RESOLUCION No. 4416 30 de diciembre de 2016

POR CUAL SE OTORGA UN DE PERMISO DE VERTIMIENTO

Imagen 1: Proyecto urbanístico Berdez Club House y ubicación de las PTAR

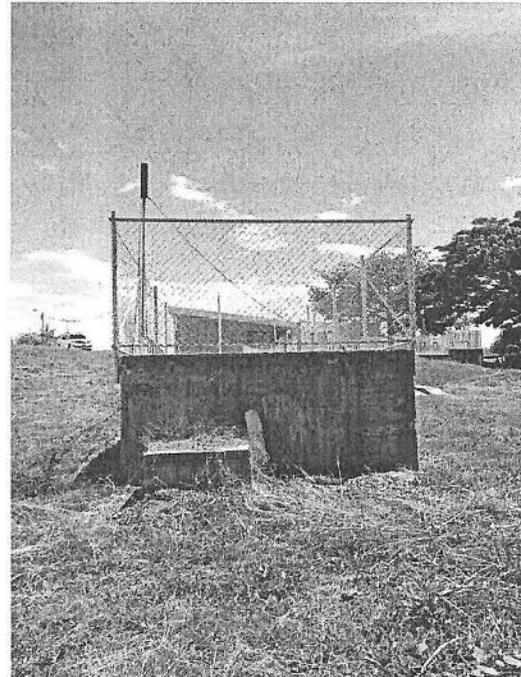
Teniendo en cuenta la topografía del predio y la distribución de los lotes, se proyecta la construcción de tres plantas de tratamiento de aguas residuales domésticas. (Ver imagen 1).

Actualmente No se ha realizado el proyecto urbanístico y No existen vertimientos líquidos, que descarguen a las plantas ya construidas.
